赤字：設備、運用又は体制の相違（設計方針の相違）
 青字：記載箇所又は記載内容の相違（記載方針の相違）
 緑字：記載表現、設備名称の相違（実質的な相違なし）

第37条 付録1 事故シーケンスグループ及び重要事故シーケンス等の選定について
 別添 3. レベル1PRA 3.1 内部事象PRA 3.1.1 出力運転時PRA

大阪発電所3/4号炉	女川原子力発電所2号炉	泊発電所3号炉	相違理由
 <p>第 1.1.1.e-1 図 故障モードのスクリーニング手順</p> <p>枠組みの範囲は機密に係る事項ですので公開することはできません。</p>		 <p>第 3.1.1.e-1 図 故障モードのスクリーニング手順</p> <p>枠組みの範囲は機密に係る事項ですので公開することはできません。</p>	<p>【女川】</p> <p>■記載方針の相違</p> <p>・記載充実のため、フォールトツリーでモデル化するに当たって対象とする機器の抽出のためのスクリーニング手順を記載しており、女川に記載がないため大阪と比較する</p>

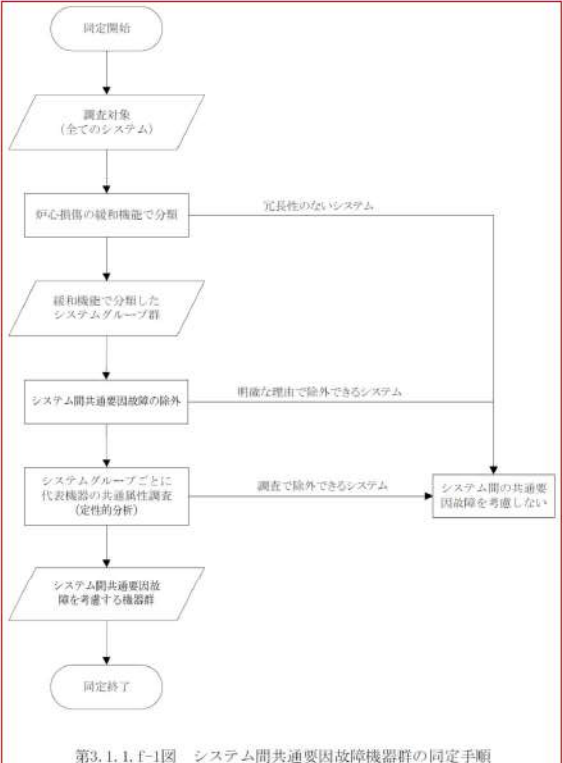
大飯発電所3/4号炉	女川原子力発電所2号炉	泊発電所3号炉	相違理由																																																			
<p>第 1.1.1.e-2 図 システム信頼性の評価例（B 余熱除去機能喪失）</p> <p>【機器故障率データ】</p> <table border="1"> <thead> <tr> <th>故障モード</th> <th>平均値 (1/h)</th> <th>BF</th> </tr> </thead> <tbody> <tr> <td>電動ポンプ</td> <td>4.2E-05</td> <td>7.7</td> </tr> <tr> <td>配管</td> <td>3.2E-04</td> <td>41.4</td> </tr> <tr> <td>弁</td> <td>1.0E-08</td> <td>21.8</td> </tr> <tr> <td>空気作動弁</td> <td>2.0E-08</td> <td>39.1</td> </tr> <tr> <td>配管又は弁の故障</td> <td>2.7E-08</td> <td>37.1</td> </tr> <tr> <td>制御システム</td> <td>1.0E-08</td> <td>21.8</td> </tr> </tbody> </table> <p>【評価上の重要な相違】 自動起動信号の取扱いが期待できると仮定</p> <p>【機器故障率データ】 電動ポンプ 4.0E-05 配管 2.6E-05 弁 2.3E-07 空気作動弁 2.8E-07 制御システム 1.1E-06</p> <p>【試験条件】 定期試験手順書「常圧炉心スプレイズポンプ自動起動試験」 試験頻度：1回/月（720時間）</p>	故障モード	平均値 (1/h)	BF	電動ポンプ	4.2E-05	7.7	配管	3.2E-04	41.4	弁	1.0E-08	21.8	空気作動弁	2.0E-08	39.1	配管又は弁の故障	2.7E-08	37.1	制御システム	1.0E-08	21.8	<p>第 3.1.1.e-1 図 システム信頼性評価の例</p> <p>【機器故障率データ】</p> <table border="1"> <thead> <tr> <th>故障モード</th> <th>平均値 (1/h)</th> <th>BF</th> </tr> </thead> <tbody> <tr> <td>電動ポンプ</td> <td>1.1E-06</td> <td>7.8</td> </tr> <tr> <td>配管</td> <td>1.3E-07</td> <td>10.0</td> </tr> </tbody> </table> <p>【試験条件】 定期試験手順書「常圧炉心スプレイズポンプ自動起動試験」 試験頻度：1回/月（720時間）</p>	故障モード	平均値 (1/h)	BF	電動ポンプ	1.1E-06	7.8	配管	1.3E-07	10.0	<p>第 3.1.1.e-2 図 システム信頼性の評価例（余熱除去冷却器機能喪失）</p> <p>【機器故障率データ】</p> <table border="1"> <thead> <tr> <th>故障モード</th> <th>平均値</th> <th>BF</th> </tr> </thead> <tbody> <tr> <td>電動ポンプ</td> <td>4.20E-05</td> <td>7.7</td> </tr> <tr> <td>配管</td> <td>3.20E-04</td> <td>41.4</td> </tr> <tr> <td>弁</td> <td>1.00E-08</td> <td>21.8</td> </tr> <tr> <td>空気作動弁</td> <td>2.00E-08</td> <td>39.1</td> </tr> <tr> <td>配管又は弁の故障</td> <td>2.70E-08</td> <td>37.1</td> </tr> <tr> <td>制御システム</td> <td>1.00E-08</td> <td>21.8</td> </tr> </tbody> </table> <p>【試験条件】 定期試験手順書「常圧炉心スプレイズポンプ自動起動試験」 試験頻度：1回/月（720時間）</p>	故障モード	平均値	BF	電動ポンプ	4.20E-05	7.7	配管	3.20E-04	41.4	弁	1.00E-08	21.8	空気作動弁	2.00E-08	39.1	配管又は弁の故障	2.70E-08	37.1	制御システム	1.00E-08	21.8	<p>相違理由</p> <p>【女川】 ■記載方針の相違 ・記載充実のため、泊は実際にシステム信頼性の評価を行う上で整理する基事象リストを用いた例を示しており、例として挙げたシステムを図のタイトルで示している（大飯と同様）</p> <p>【女川】 ■設計の相違 ・設計の相違によりシステム信頼性評価の対象のシステムが異なるため、大飯と比較する（着色せず）</p> <p>【大飯】 ■記載方針の相違 ・女川実績の反映 ・泊は評価例として空気作動弁の誤閉の故障率の算出過程を詳細に示している（着色せず）</p> <p>【大飯】 ■機器名称等の相違</p>

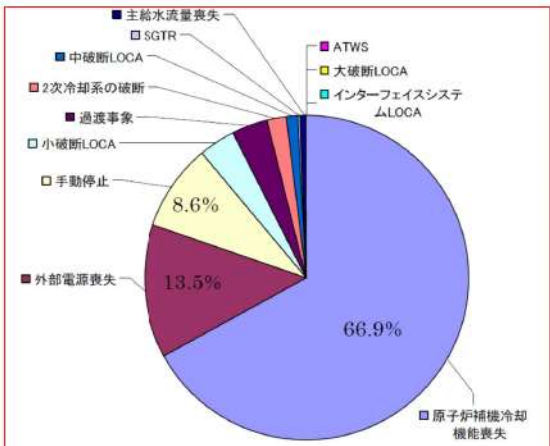
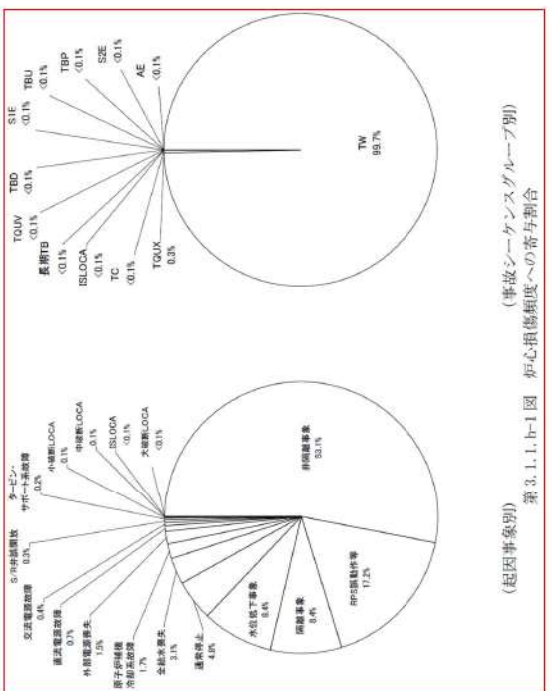
大飯発電所3/4号炉	女川原子力発電所2号炉	泊発電所3号炉	相違理由
 <p>第1.1.1.f-1図 共通要因故障同定のフロー</p> <p>枠組みの範囲は機密に係る事項ですので公開することはできません。</p>	 <p>第3.1.1.f-1図 システム間共通要因故障機器群の同定手順</p>	 <p>第 3.1.1.f-1 図 共通要因故障同定のフロー</p> <p>枠組みの範囲は機密に係る事項ですので公開することはできません。</p>	<p>【女川】</p> <p>■評価方針の相違</p> <p>・泊は型式、機能、環境、運用方法を考慮して機器の故障モードに対して共通要因故障を同定する左記のフローとしている（大飯と同様）</p>

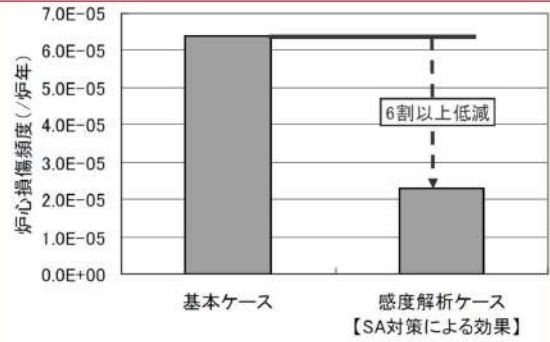
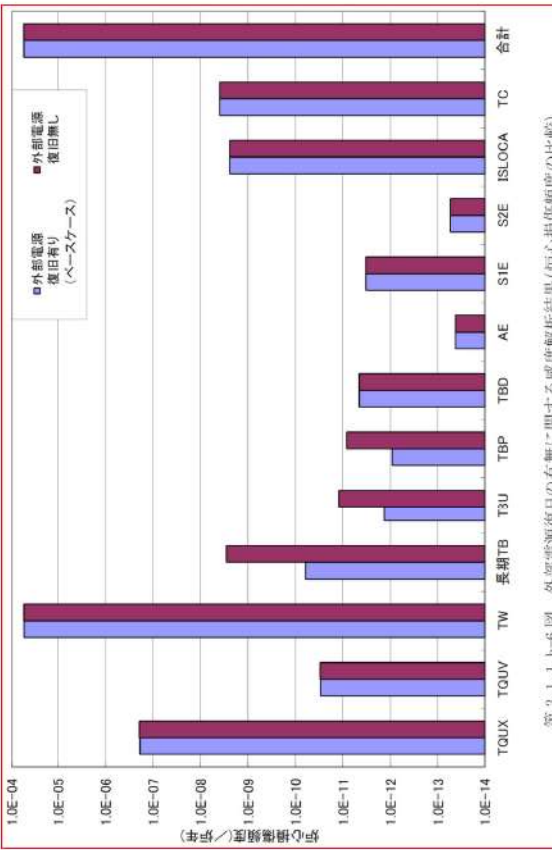
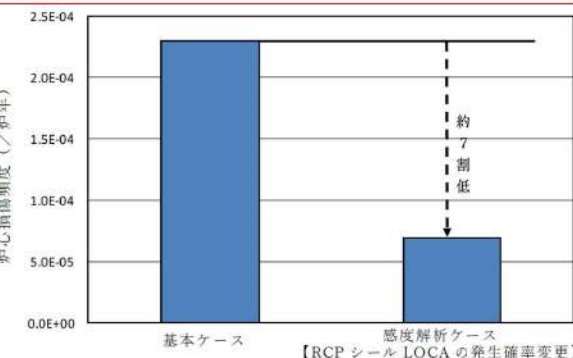
大飯発電所3/4号炉	女川原子力発電所2号炉	泊発電所3号炉	相違理由
<p>第 3.1.1.h-5 図 全炉心損傷頻度及び事故シーケンス別炉心損傷頻度に対する不確実さ解析結果</p>	<p>第 3.1.1.h-5 図 全炉心損傷頻度及び事故シーケンスグループに対する不確実さ解析結果</p>	<p>第 3.1.1.h-5 図 全炉心損傷頻度及び事故シーケンス別炉心損傷頻度に対する不確実さ解析結果</p> <p>全 CDF の上限値については、支配的なシーケンスである「原子炉補機冷却機能喪失+RCP シール LOCA」とほぼ同じになるものの、下限値については、他のシーケンスの上限値の影響を受け、大きくなっていく。結果として EF が小さくなっていくと考える。不確実さの結果であり、不確実さを考えなくても十分に低い値である。</p>	<p>【女川】【大飯】 ■個別評価による相違</p>

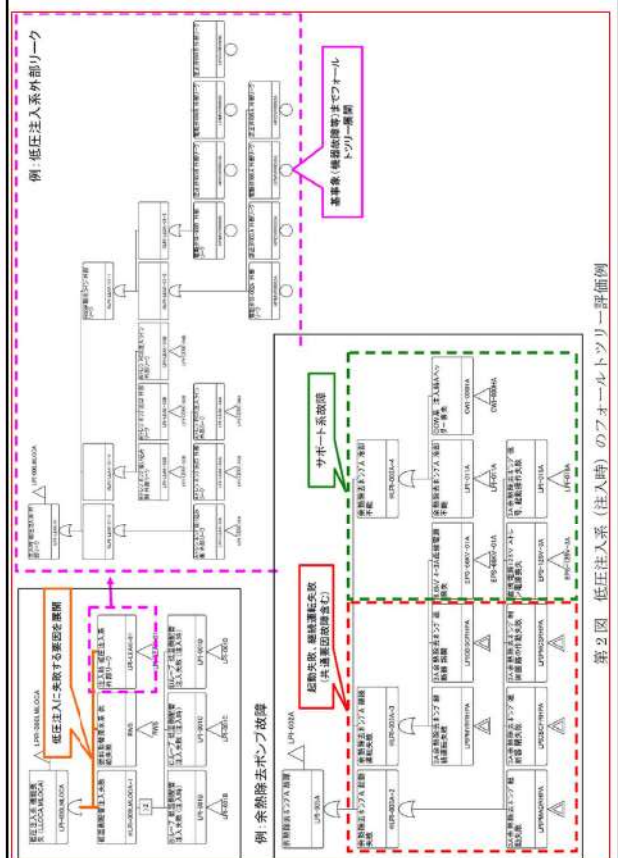
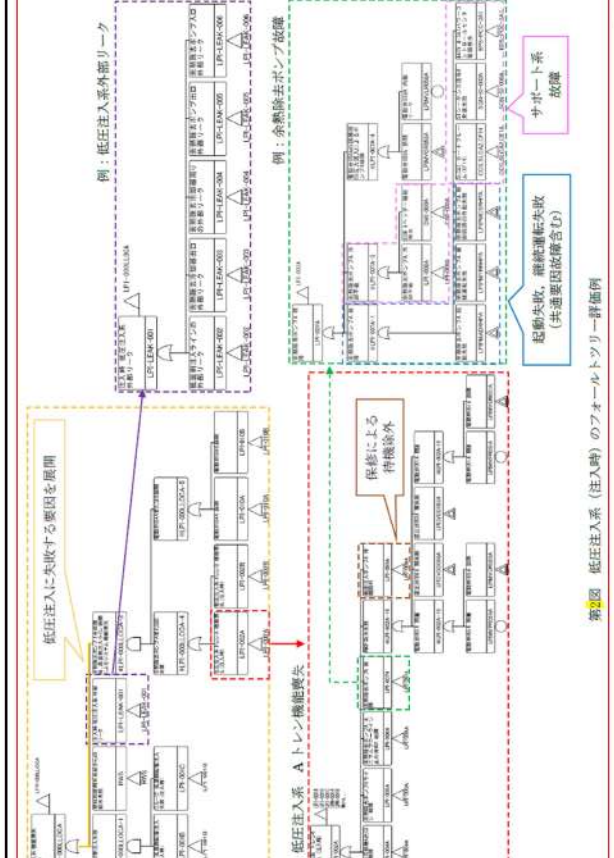
大飯発電所3/4号炉	女川原子力発電所2号炉	泊発電所3号炉	相違理由
<div data-bbox="89 271 672 1181"> <p>②についての説明 RH-043A/Bの配管により、高温側配管へも流量が流れる（青ライン）が、この時系統熱除去ポンプ1台が故障すると、健全側の系統熱除去ポンプ1台がランアウトするため、低圧注入に失敗すると想定している。</p> </div> <p style="text-align: center;">第1図 低圧注入系（注入時）の簡略系統図</p>		<div data-bbox="1321 223 1881 1276"> <p>②についての説明 3A・RH-034A・Bの配管により、高温側配管へも流量が流れる（赤ライン）が、この時系統熱除去ポンプ1台が故障すると、健全側の系統熱除去ポンプ1台がランアウトするため、低圧注入に失敗すると想定している。</p> </div> <p style="text-align: center;">第1図 低圧注入系（注入時）の簡略系統図</p>	<p>【大飯】</p> <ul style="list-style-type: none"> ■設計の相違 ・ループ数の相違（伊方と同様）
